Notificare în materie de siguranță în teren

Sisteme de imagistică prin rezonanță magnetică (RM) cu imagistică prin tensori de difuzie (DTI)
Date incorecte în Export îmbunătățit MR DICOM

Septembrie 2026

Figura 1. Exemplu de imagine de reconstrucție corectă (Stânga) și o imagine de reconstrucție incorectă (Dreapta) ca urmare a procesării unui export Enhanced MR DICOM cu date incorecte. Imaginea din dreapta prezintă în mod evident o urmărire anormală a fibrelor.

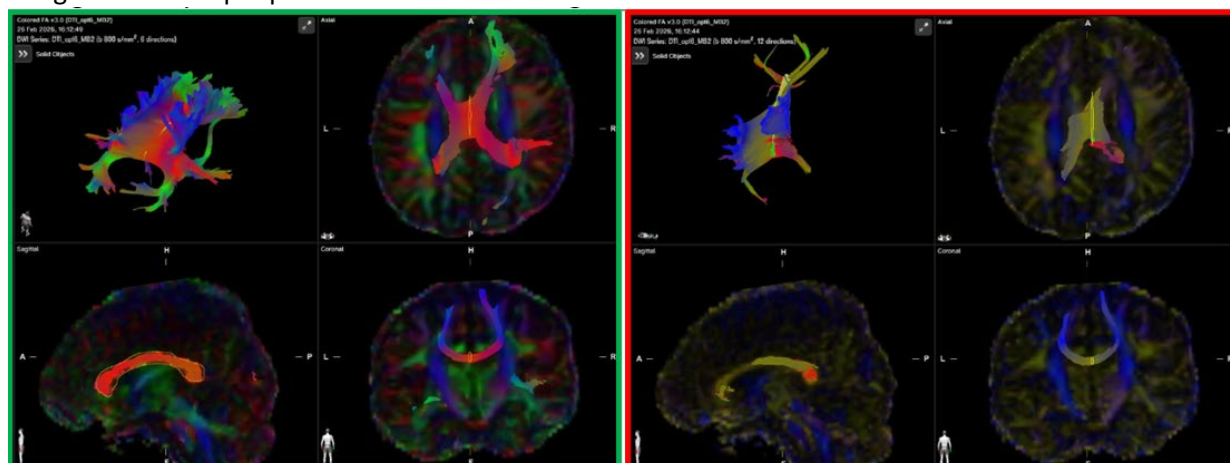
La exportarea imaginilor de imagistică prin tensori de difuzie (DTI) de pe un sistem RM Philips, utilizând formatul Enhanced MR DICOM, fișierele exportate conțin date incorecte (direcții de difuzie). Dacă exportul Enhanced MR DICOM este utilizat în combinație cu software de la terțe părți pentru tractografie (de exemplu, pentru cartografierea căilor de fibre nervoase în creier), software-ul nu va putea procesa corect datele DTI pentru reconstrucție (consultați Figura 1).

Dacă pentru planificarea tratamentului este utilizată o imagine de reconstrucție incorectă, aceasta poate duce la un tratament inadecvat sau necorespunzător. O procedură chirurgicală planificată cu date incorecte poate avea ca rezultat vătămări la structuri vitale, provocând o serie de leziuni și deficite neurologice. În cel mai grav caz, acest lucru ar putea duce la decesul pacientului.

- Pentru a preveni apariția problemei în timp ce Philips dezvoltă soluția software, utilizați opțiunea de transfer DICOM clasic pentru exportul scanărilor DTI (consultați instrucțiunile de mai jos).
 - Deschideți **Configurația DICOM**, faceți clic pe **Setări și instrumente (F10)**  în bara de navigare, apoi pe **Configurație DICOM**.
 - Pentru a debloca **configurația DICOM**, introduceți parola. Apoi faceți clic pe **Deblocare**.
 - Se deschide fereastra de **Configurare DICOM**. Afișează nodurile **DICOM disponibile** cu **Numele nodului** și **Starea**.
 - Pentru a modifica un nod DICOM existent, selectați nodul DICOM. Apoi faceți clic pe **Editare**  în aceeași linie.
 - Setați modul Transfer DICOM la **Clasic**
 - Pentru a salva setările curente ale nodului și pentru a testa conexiunea, faceți clic pe **Salvare**.
